REALIZZAZIONE
PISTA CICLOPEDONALE
LUNGO VIA CROCETTA

PROGETTO DI FATTIBILITA' TECNICO ECONOMICA

18/11/2025 - INTEGRAZIONI - REV. 1

Chiarimenti e integrazioni parere Consorzio di bonifica della Romagna

Foto Fascia bianca tratteggiata passi carrai

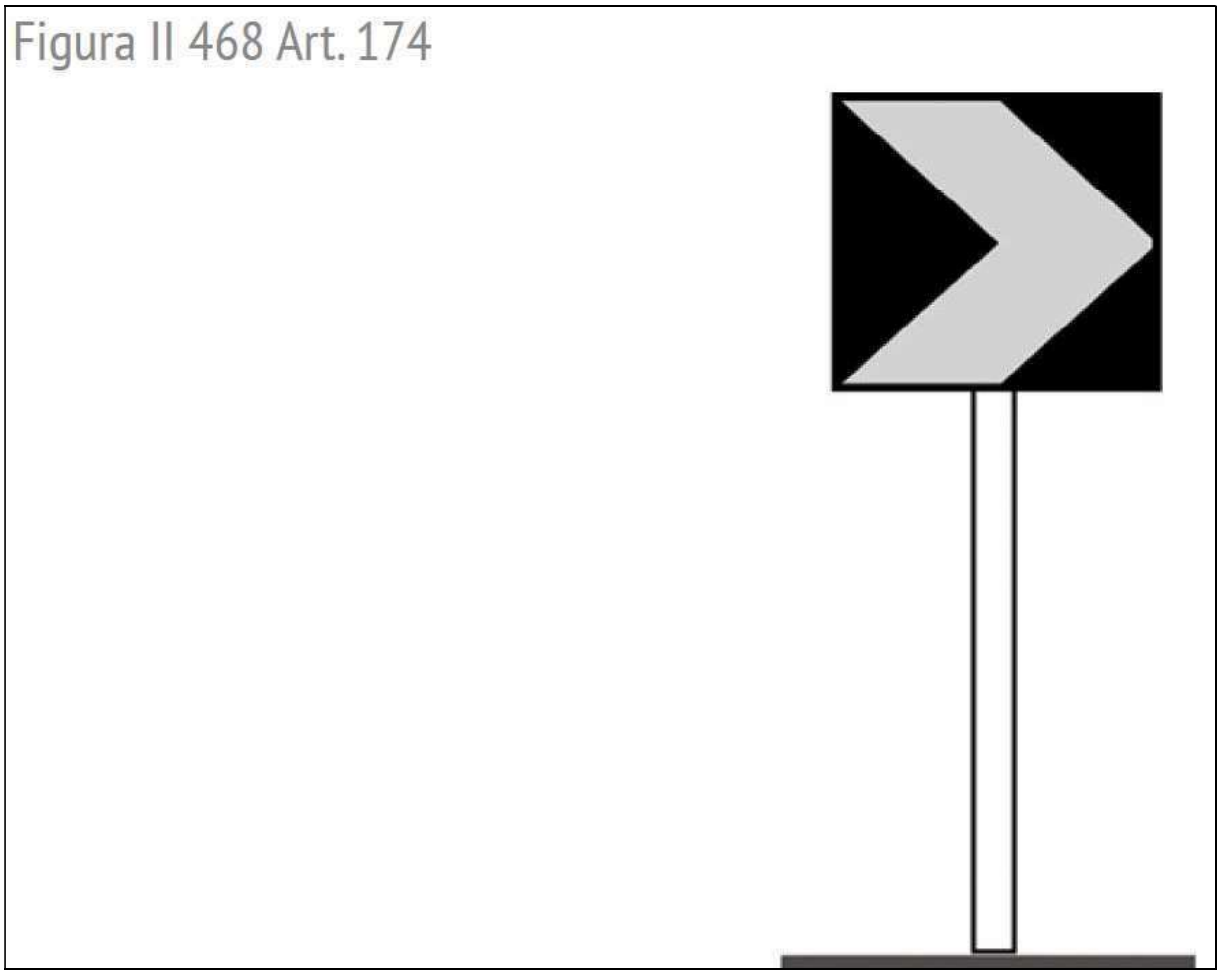
A.4 Segnaletica orizzontale e verticale

La segnaletica orizzontale prevista all'art. 76 del computo riguarda la fascia bianca tratteggiata nei tratti di interruzione del cordolo largo 50 cm, per i passi carrai, come meglio si evince dall'immagine tipo seguente.
